Krajský úřad, Velká Hradební 3118/48, 400 02 Ústí nad Labem
Odbor investiční

Datum: 22. 1. 2019
JID:
Číslo jednací: VZ-INV-153/INV/2018
Vyřizuje/linka: Ing. Tomáš Pajchl / 564
E-mail: pajchl.t@kr-ustecky.cz

Vysvětlení/Změna/Doplnění zadávací dokumentace č. 6 k veřejné zakázce na stavební práce s názvem „Střední škola stavební Teplice-dostavba areálu-I.etapa-2.část“ zadávané v otevřeném řízení.

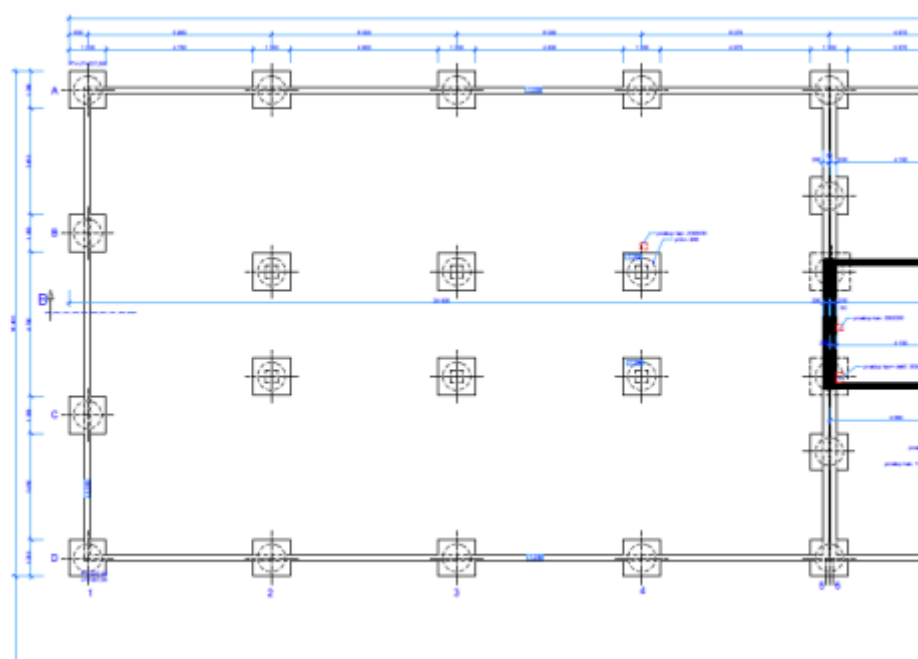
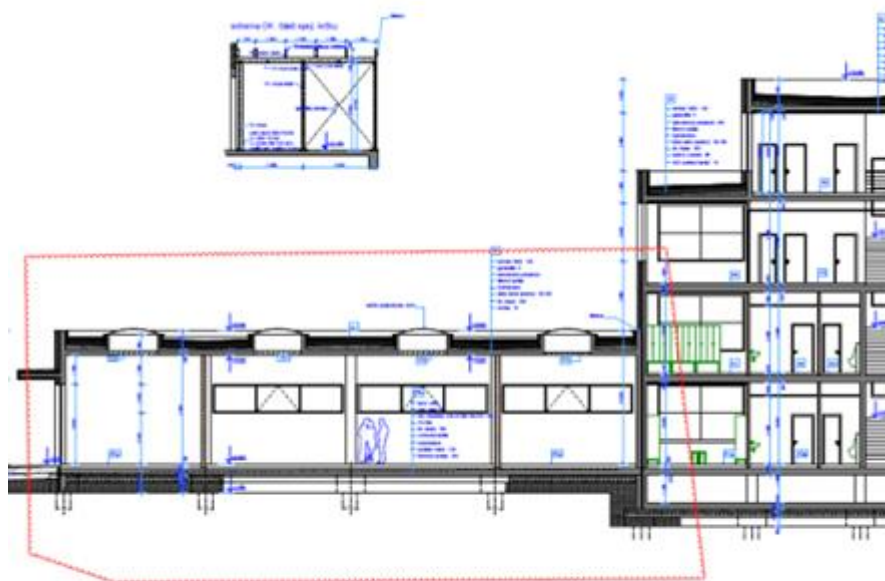
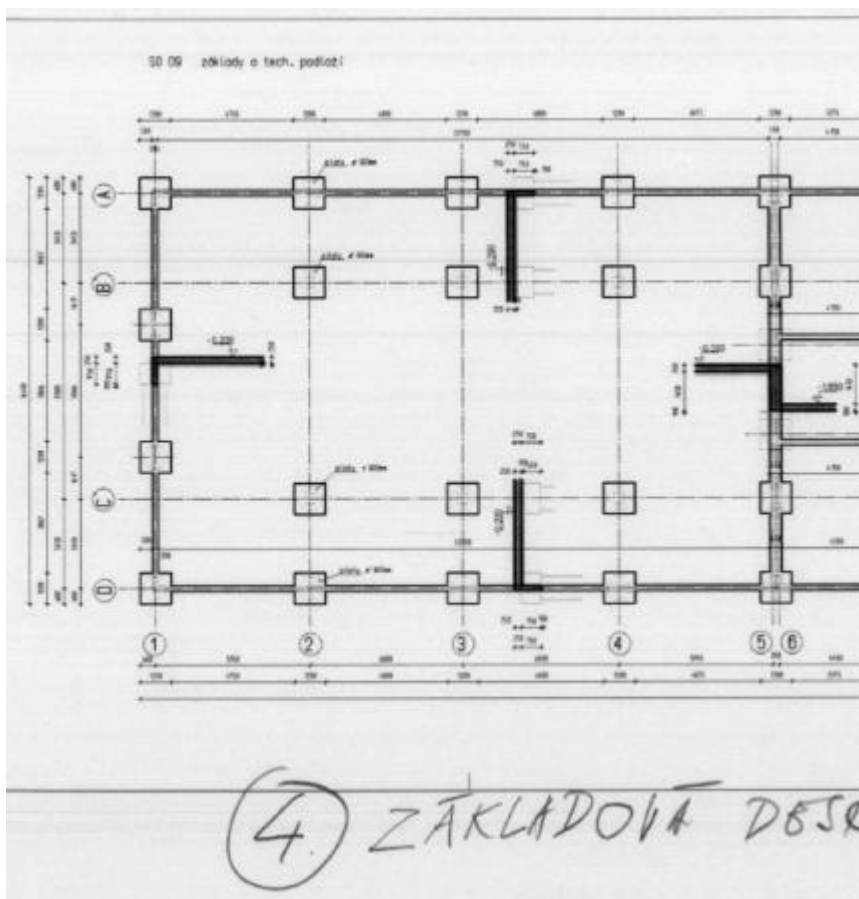
V PD pro SO 09 a SO 11 ve složkách „Výkresová část“ pro statiku jsou výkresy pilot, ze kterých je patrné i osazení výztuže do pilot (např. výkres „K-09.04.06 – Výkres pilot – P1“). Podle tohoto výkresu je patrné, že svislé nosné pruty mají nahoře ohnuté konce délky 190 mm. Navržené armokoše pilot ale takto nelze realizovat, protože průměr armokošů je 964 mm, takže výztuž nahoře dosahuje průměru 1344 mm ($964 + 190 \cdot 2$), ale vnitřní průměr zápažnice je jen 1200 mm, takže zápažnice nebude moci být vytažena, jak je požadováno v zadávacím rozpočtu „VZ_VV_1_R01 - Střední škola stavební Teplice - dostavba areálu školy - I. Etapa - 2. část [zadání]“ v položce č. 20 na listu „14.1 – SO 09.1 – architekt...“ a č. 25 na listu „15.1 – SO 11.1 – archytek...“ bez toho, aby byla výztuž nějak upravována (např. ohnutím a zpětným narovnáním popř. ohnutá část odřezána a pruty nastaveny příložkami s požadovaným pravoúhlým ohnutím dl. 190 mm).

Upřesní zadavatel způsob, jakým mají být vrty odpaženy, a podle toho případně opraví výkresy a upraví rozměry výztuže pilot?

Odpověď č. 30

Při realizaci první části stavby postupovala realizační firma podle stejné dokumentace a s odpažením rtů neměla sebemenší problém. Zadavatel se proto domnívá, že projektová dokumentace je v této části dostačující.

Výsledky 1

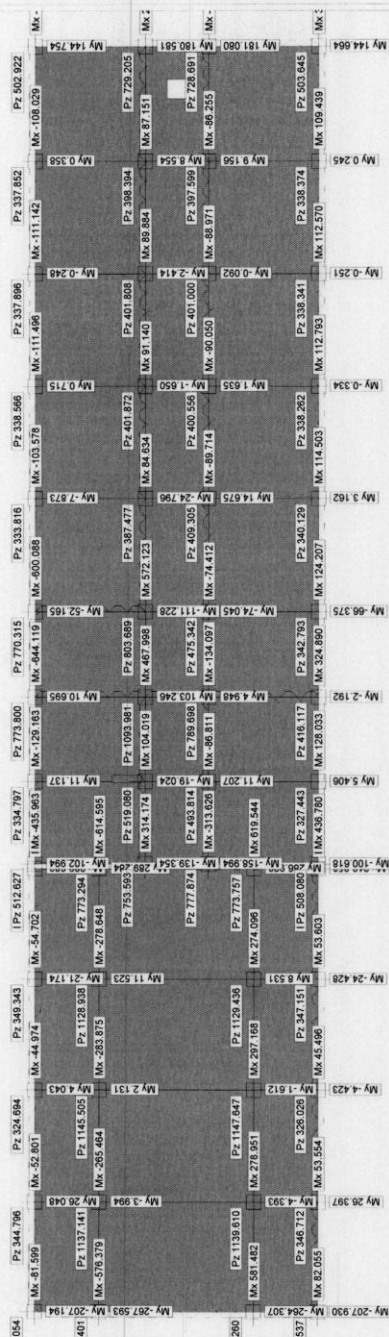
Na výkresu ze Statického výpočtu pro SO 09 na str. 42 (20/54) z dokumentu „str23-76“ jsou u v předešlém bodě zmiňovaných pilot v místě jednopatrové části budovy reakce do pilot vyšší než pod pětipatrovou částí (např. u třetí piloty zleva a druhé se shora je P_z 1145,505 a oproti tomu u piloty deváté zleva a druhé se shora je P_z jen 387,477 – obrázek je otočen o 90° vlevo), což se nám jeví jako zvláštní.

Odpověď č. 32

Takto bylo navrženo statikem a je dle jeho kontroly v pořádku.
